Objet : Avis en tant que Personne Publique Associée sur le projet de modification du Plan Local d'Urbanisme d'AUDENGE et compatibilité du projet avec le SCoT du Bassin d'Arcachon Val de l'Eyre

Pièce jointe : Avis sur le projet de modification n°5 du PLU d'Audenge - Analyse de compatibilité avec le SCoT

Avis sur le projet de modification n°5 du PLU d'AUDENGE

Analyse de compatibilité avec le SCoT du Bassin d'Arcachon Val de l'Eyre

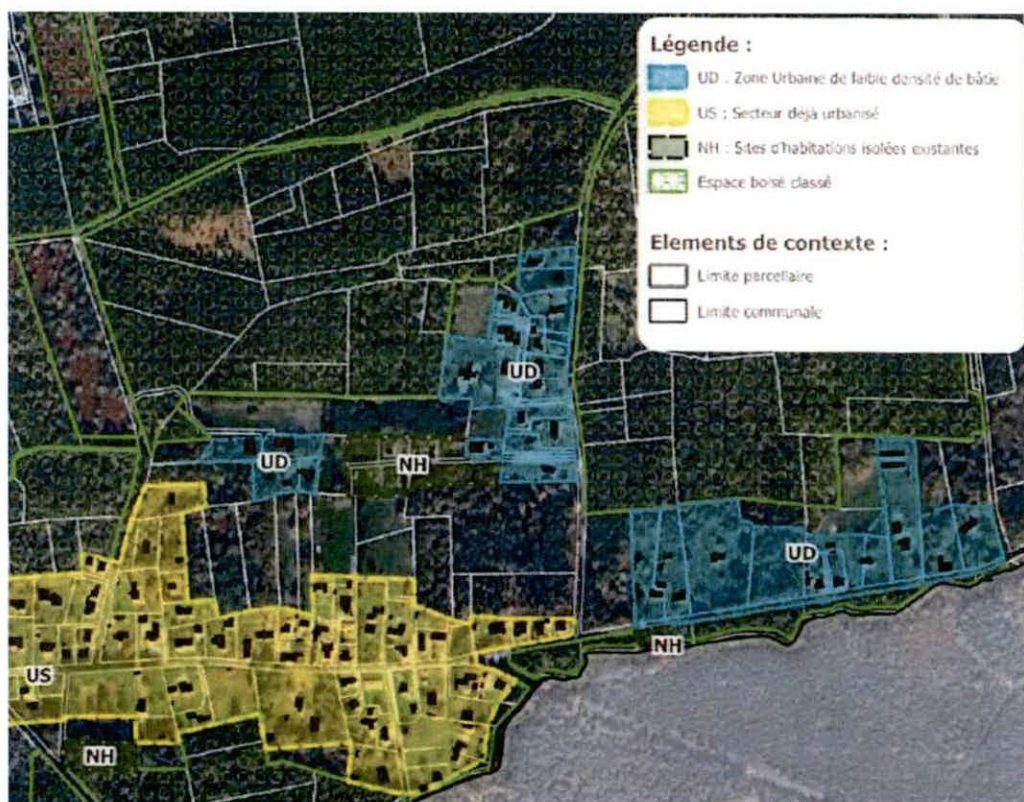
Il semble que la commune ait fait le choix d'un classement distinct entre les secteurs diffus de Bas-Vallon. A la lecture du règlement, les principales différences portent sur les surfaces plancher autorisées (150 m² en NH et 250 m² en UD ; 75 m² pour les annexes en NH et UD).

Dans un premier temps, il conviendra de justifier les différences de règlement entre les zones UD et NH.

- Dans un second temps, afin de renforcer la sécurité juridique de votre procédure face à des pétitionnaires concernés, la commune devra apporter des arguments quant aux choix opérés pour classer tel ou tel groupe de bâtis dans l'une ou l'autre des zones.
- Afin de rendre plus lisible et cohérent le zonage, au regard du projet de règlement écrit modifié, il est proposé de classer le diffus de Bas-Vallon en NH.
